工程變更設計會勘紀錄

工程名稱	112-113年度南區水資源分署燕巢辦公園區公共設施增設及修繕工程		
執行單位	阿管中心	工程編號	112-AKT-23
承攬廠商	立宸國際工程有限公司		
契約金額	新臺幣 6,180,000 元		
會勘日期	113年3月21日 10時00分		
預定進度	55.19%	實際進度	57.50%
進度超前	2.31%	進度落後	-

案由一：本分署燕巢辦公園區B棟辦公室追加施工架防水塗佈案

案由二：本分署燕巢辦公園區B棟辦公室追加內外牆磁磚案

燕巢辦公園區 B 棟辦公室外牆與擬用磁磚比對

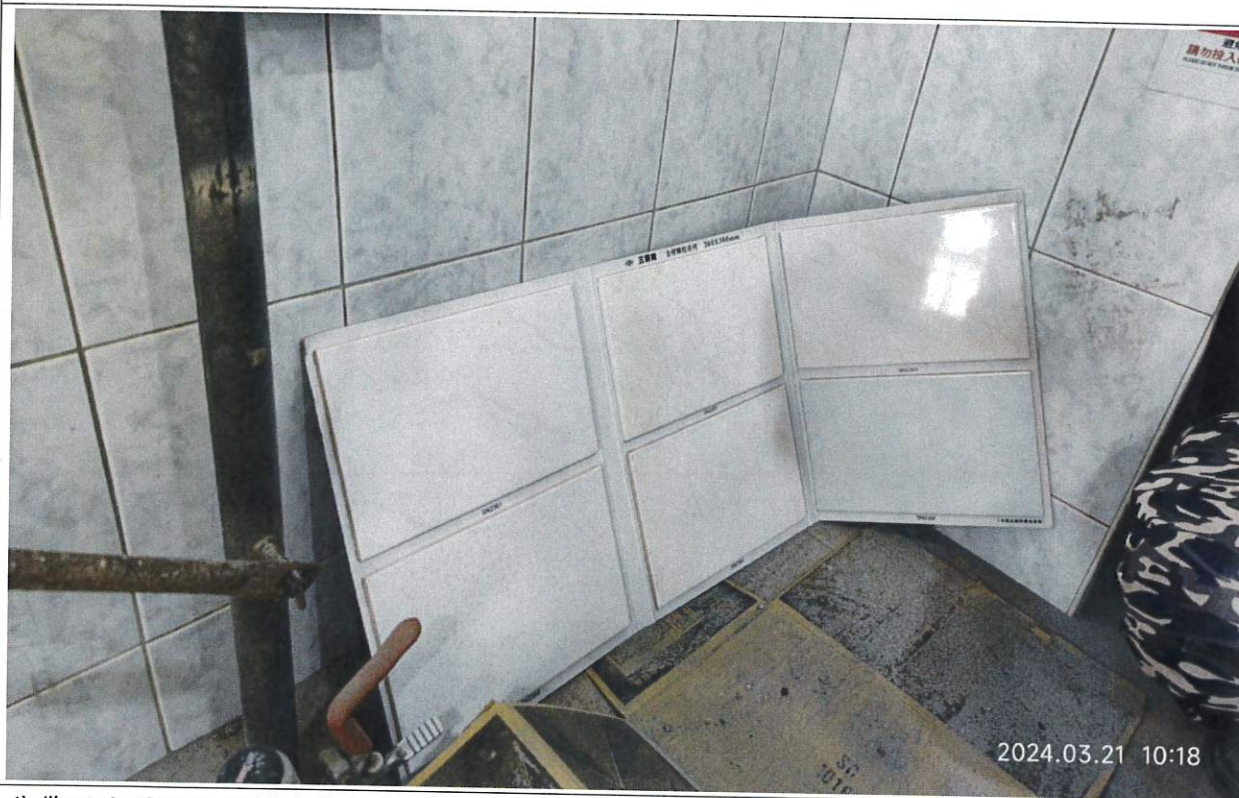
二、現場會勘情形：因B棟辦公室建造時間20年以上，目前市面上已無同款式磁磚，依廠商所提供磁磚樣品比對：
(一)外牆部分既有壁磚為11.5cm*5cm、樣品磁磚為23*5cm(A5、普特A20)，因長度2倍、寬度相等，可施作相同勾縫線，且廠商打除內外牆線型完整，新磁磚位於B棟外牆色系相近，可製造裝飾效果，同樣具美觀功能。
(二)內牆部分既有壁磚為20cm*30cm、樣品磁磚同尺寸(SN2366)，可施作相同勾縫線，且廠商打除內外牆線型完整，內牆壁磚色系相近，可製造裝飾效果，同樣具美觀功能。

三、與勘人員共同意見：
B棟辦公室廁所內外牆比對廠商所送磁磚樣本，因廠商打除內外牆線型完整，施作完成後具對稱性，可製造裝飾效果，同樣具美觀功能。決議依照廠商所提樣品施作，不增加數量。

燕巢辦公園區B棟辦公室內外牆打除切割完整(如紅框處)

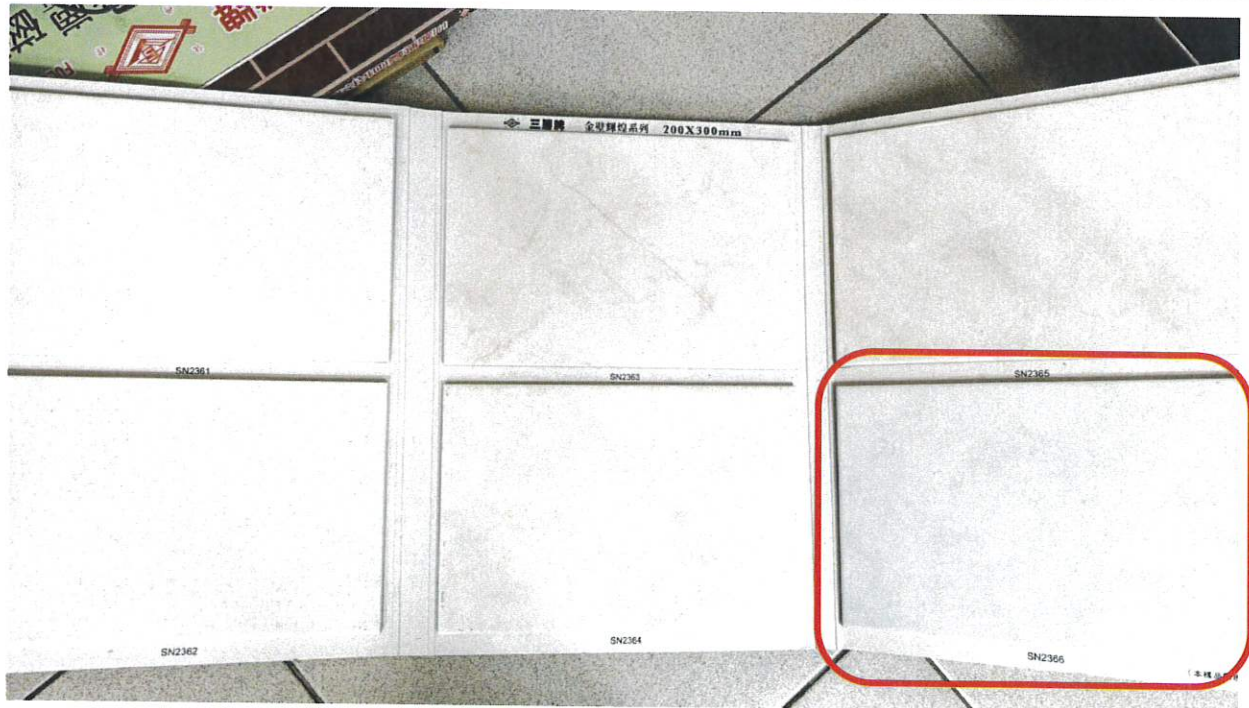
一、本案案由一B棟辦公室追加施工架及防水塗佈104M²，係配合本分署需求現況變更，原則同意；案由二所送磁磚樣品具同色系，且打除切割面完整，評估施作完成後具對稱性，可製造裝飾效果，同樣具美觀功能，決議不增加數量。
